石門北側（平櫓西側）石垣

【2023年6月 令和5年度第1回文化財修復検討委員会】

■今回の委員会での報告・審議事項

1 前回委員会審議指摘事項【報告】

洗堀箇所図（H439）

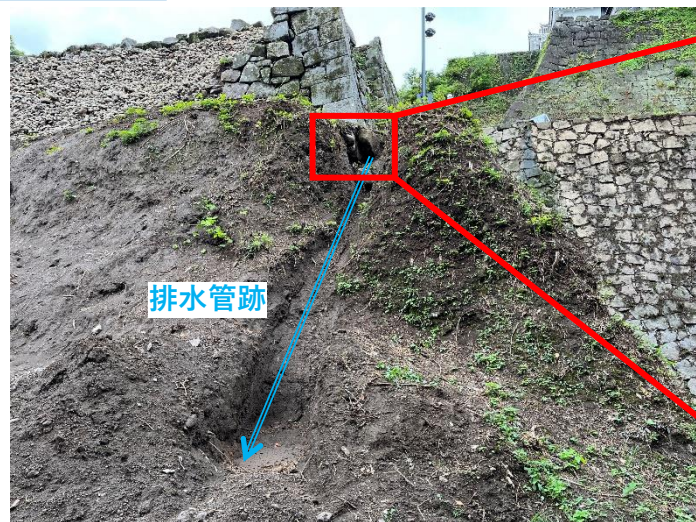
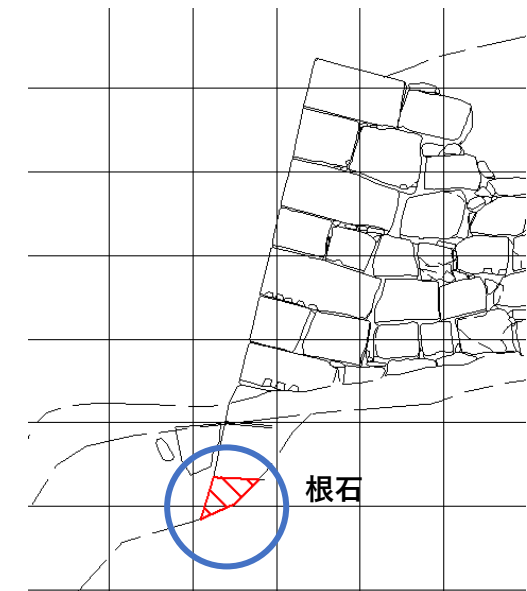
下方法面のH438・H439隅角部は、過去に排水管が法面に敷設されており、熊本地震とは関係なく、その埋め戻し土砂が経年の降雨により流出し、排水管が露見していた。既に排水管は機能しておらず撤去したが、その傍らにある根石周辺が洗堀により大きく空隙が生じていることを確認した。

根石を含めた解体範囲の再検討

角石の根石部および空洞化の対策については、上部の石材を解体後、目地の開き等を確認のうえ検討する。

◆H438-H439隅角部の変動◆

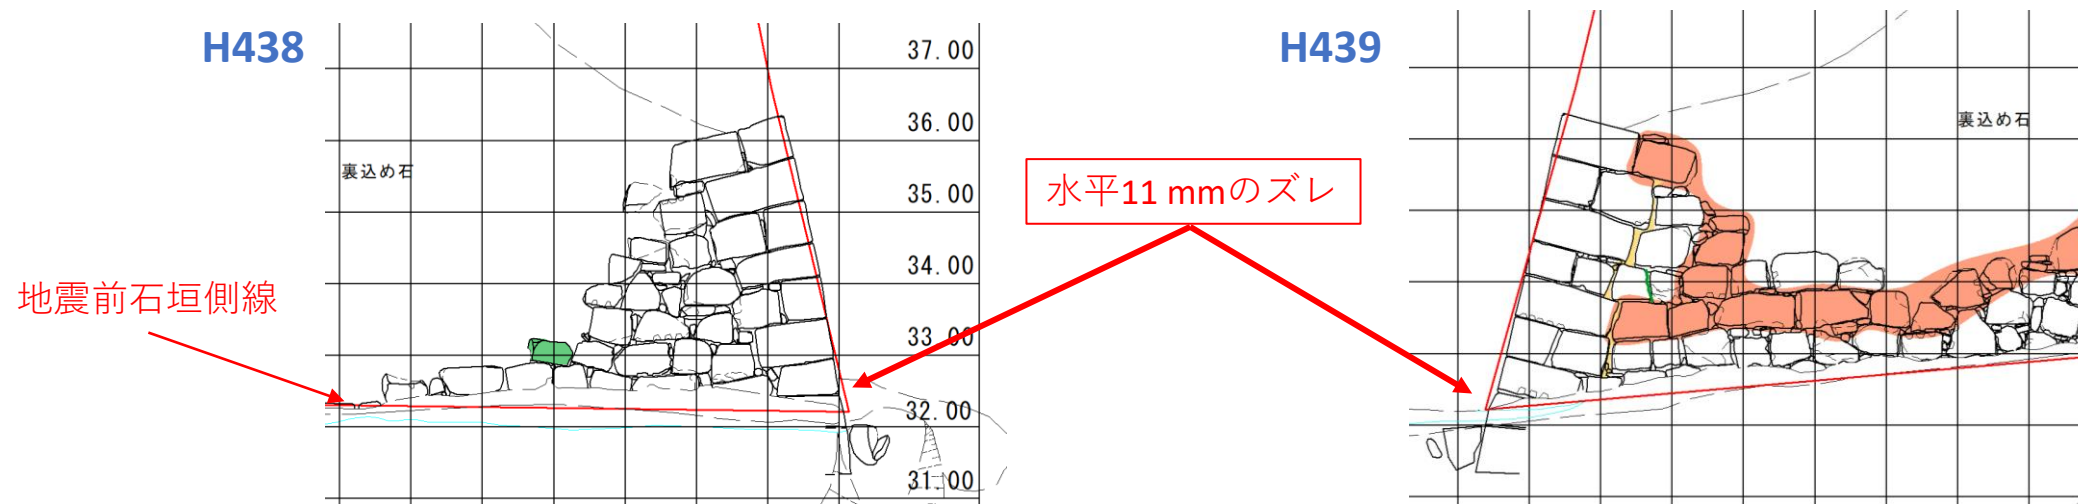
H438-H439隅角部について震災前と震災後の座標値を比較し、面的な移動量を確認した結果、11mmとなった。測量における較差の許容値（約50mm）以内（※）であることから、石垣隅角部に大きな変動はなかったと推測される。

H438

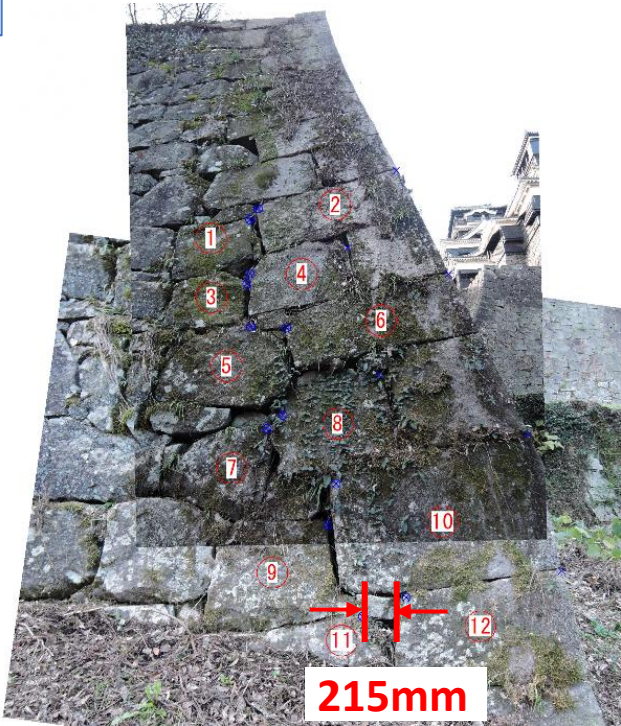
H438側で最大74mm程度、H439側で最大72mm程度の目地の開きが確認された。
震災前の写真はオルソ写真ではなく、清掃もされていないため精度が高いとは言えない参考の数値であるが、少なくとも震災の影響により、隅角部周辺の石垣に変状が発生したことは明らかである。

◆変状考察◆

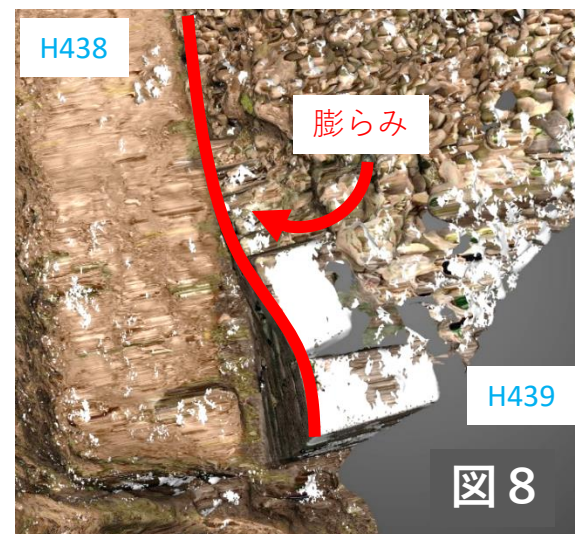
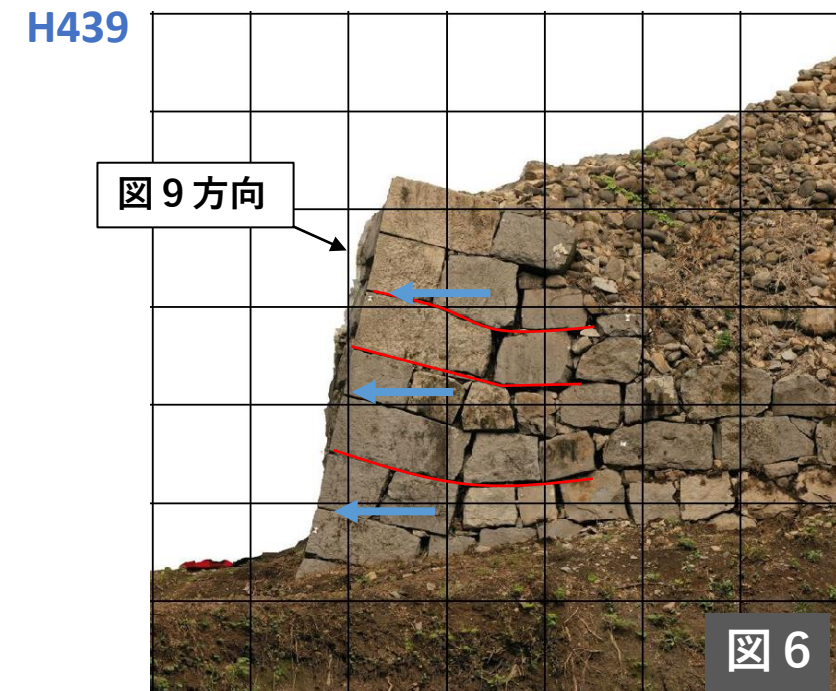
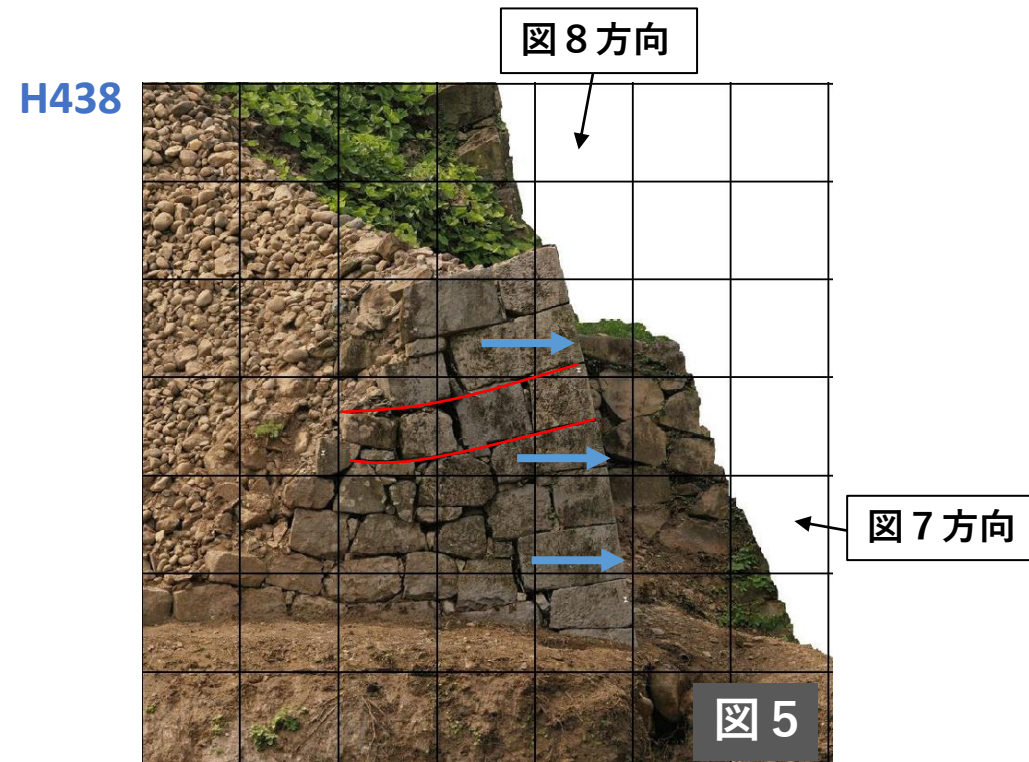
- ・オルソ画像を確認すると縦目地と交わる横目地にズレは生じておらず、局所的な沈下が発生していない。
- ・変状の動きとしては、縦目地・横目地の動きから、地震動による隅角部全体の水平移動が生じていると想定。（図5・図6）
- ・また、縦目地の開きは、築石の崩落に伴う膨らみによるものも要因の一つとされる。（図7・図8・図9〔3次元データ〕）

→以上のことから、変状は複合的な要因によるものといえる。

H438

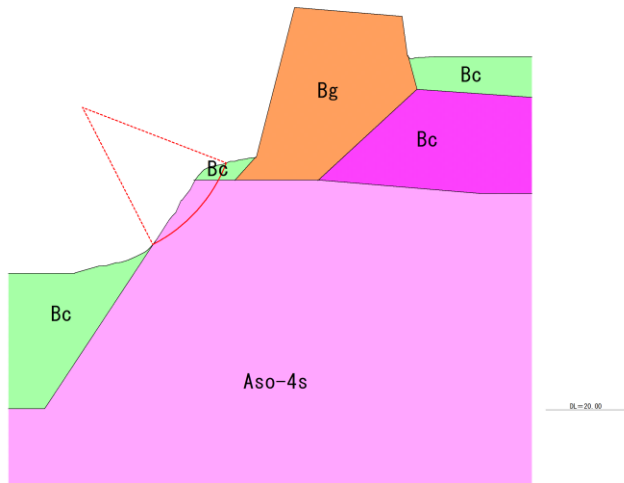
- 目的：前述のとおり、震災による法面の崩落・地割れ等に伴う石垣の変状は生じていないことを確認したが、今後の石垣及び法面の安定性確保の観点から、H438・H439 において石垣下方法面の円弧すべり解析で安定計算を実施。
- 結果：常時・地震時ともに**必要安全率は満足する**ため、下方法面及び石垣について崩落の懸念はない。

熊本城石垣基礎耐震診断実施要領（案）に示された必要安全率を満足する

下部法面の補強対策は不要

H438

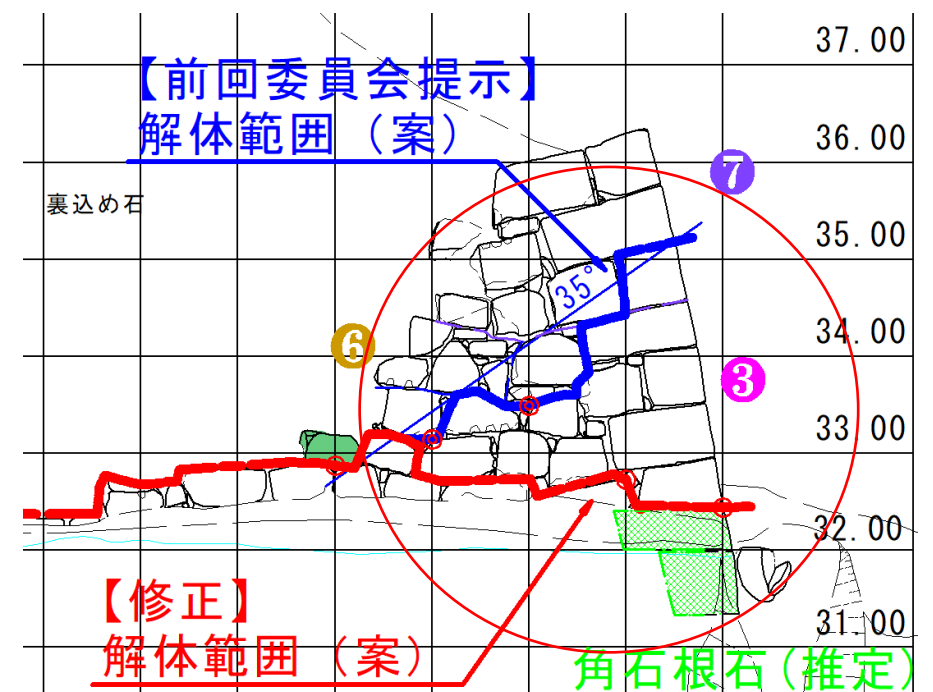
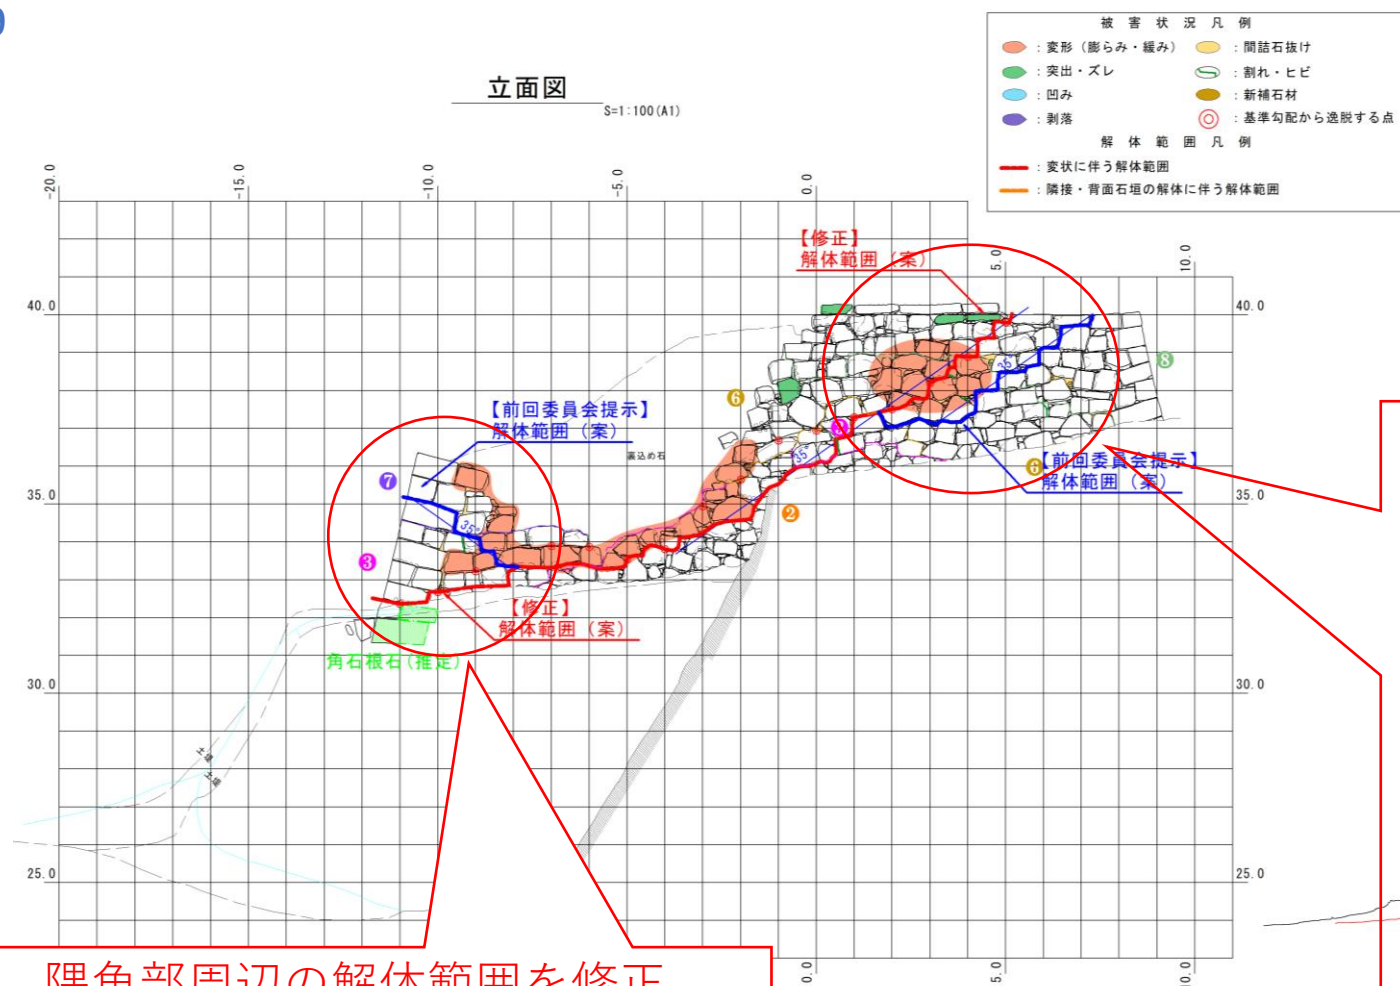
隅角部周辺の築石は縦目地が開き、不安定化している。この状態で石垣を復旧した場合、脆弱な箇所となり崩落する可能性があるため、今回、解体範囲を見直し、修理を行うことで従前と同様の安定性を確保する。

隅角部周辺の解体範囲を修正

H439

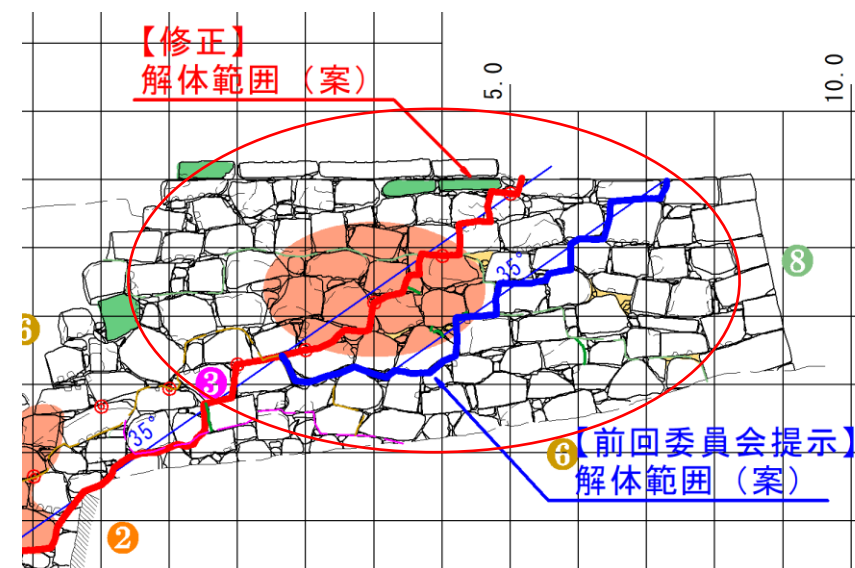
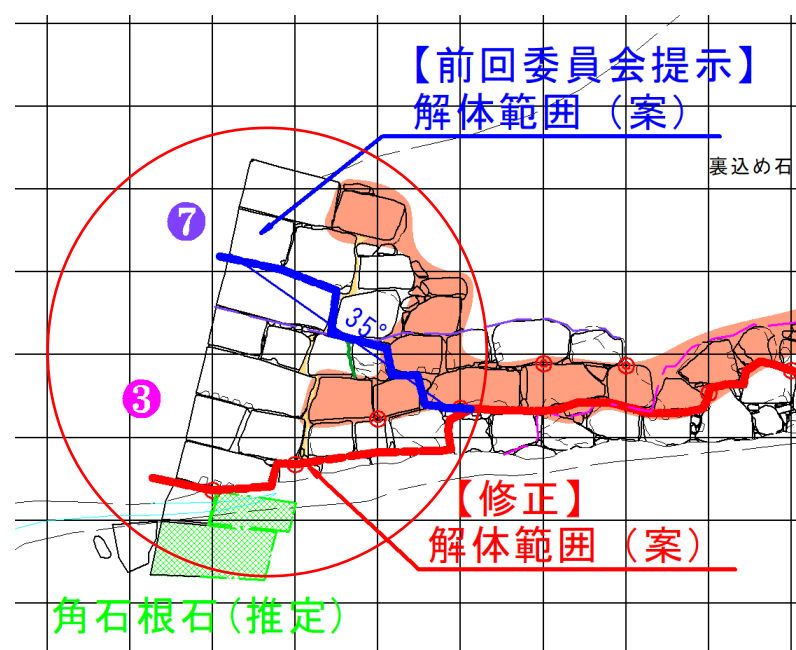
前回委員会では膨らみを解消するような解体範囲を設定していたが、石垣中腹の膨らみは軽微なものであり、石垣の安定性を損なうような変状ではない。よって、解体範囲を縮小する。

隅角部周辺の築石は縦目地が開き、不安定化している。この状態で石垣を復旧した場合、脆弱な箇所となり崩落する可能性があるため、今回、解体範囲を見直し、修理を行うことで従前と同様の安定性を確保する。

解体範囲を縮小（前回指摘事項）

角石の根石部および空洞化の対策については、上部の石材を解体後、目地の開き等を確認のうえ検討する。

H438

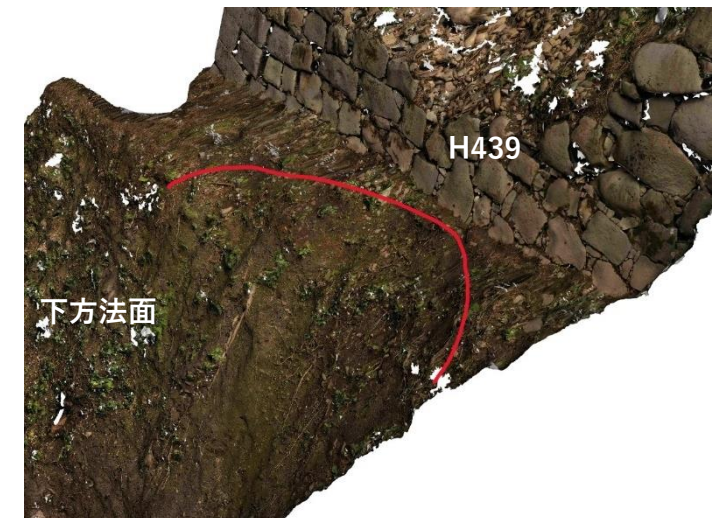
H438・H439下方法面について、前述したとおり石垣の崩落・変状の起因となる崩壊は生じておらず、安定した状態であることから、補強対策は実施しない。しかしながら、石垣下方法面や小段において、震災時の石材落下の衝突による浸食や降雨による浸食が発生しており、今後も浸食が進行することで根石の露出等、石垣の安定性に著しい影響を及ぼすことが懸念されるため、**現状以上に拡大しないための対策**を講じる。

石材落下に起因する浸食

排水管の埋設箇所（経年劣化）

◆法面の浸食対策◆
熊本城の実績があり、維持管理も容易かつアンカー長など遺構への影響が少ない、**自然色防草土吹付工法**を選定した。

H439

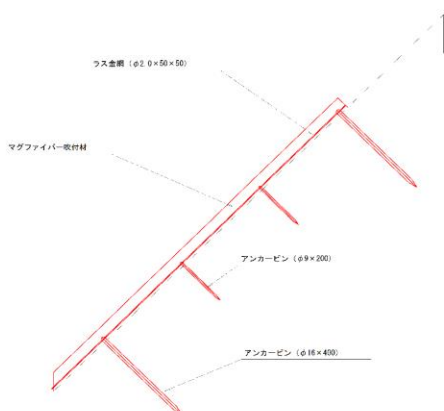
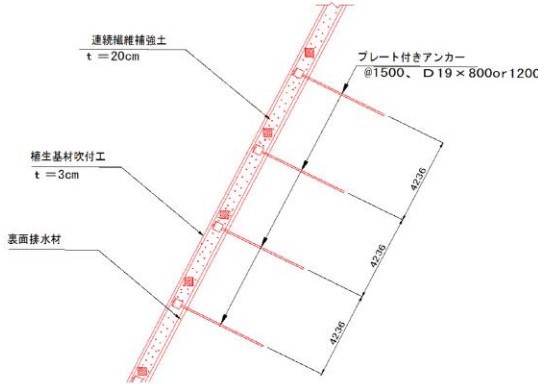
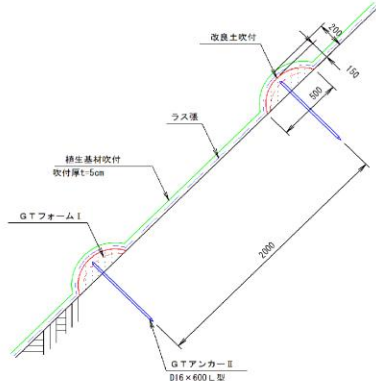
石材落下に起因する浸食

標準断面図

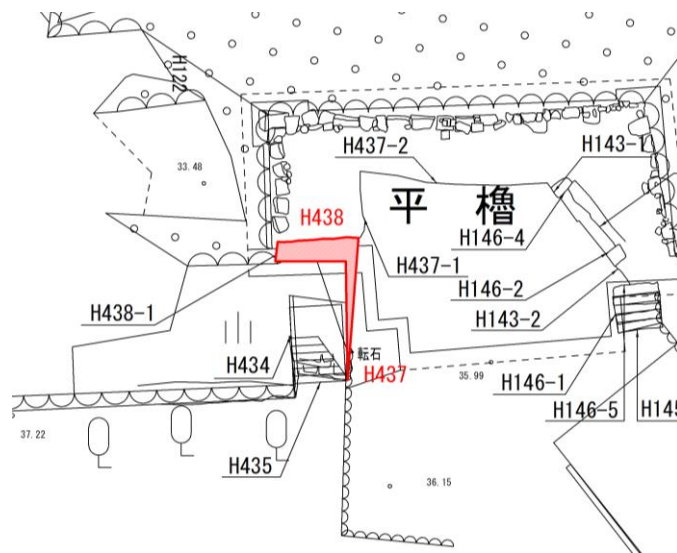
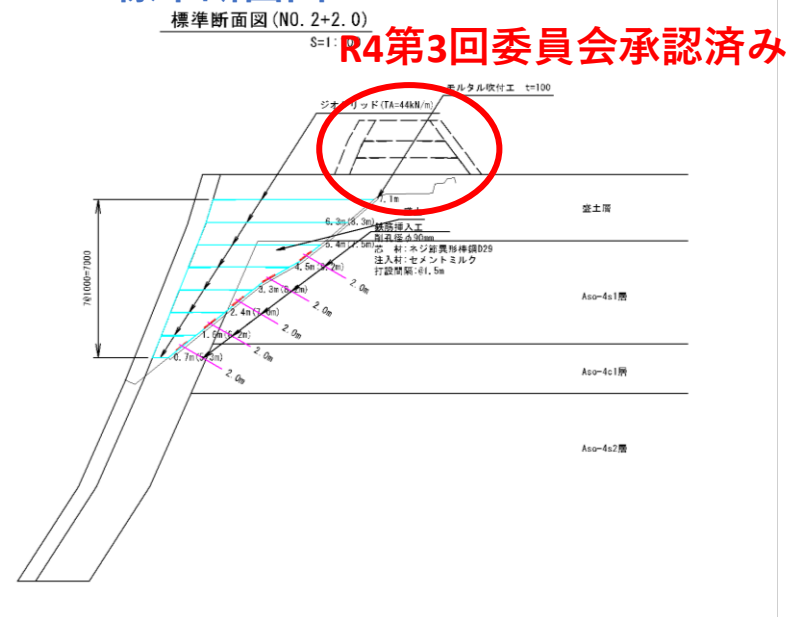
- ・ジオテキスタイルによる補強により栗石層の安定は確保されるが、築石が崩落・飛散し、平櫓に被害が生じる恐れがある。
⇒**対応**：築石の崩落により平櫓倒壊の被害が生じているため、受圧板もしくは防護ネットで平櫓への飛散防止対策を講じる。
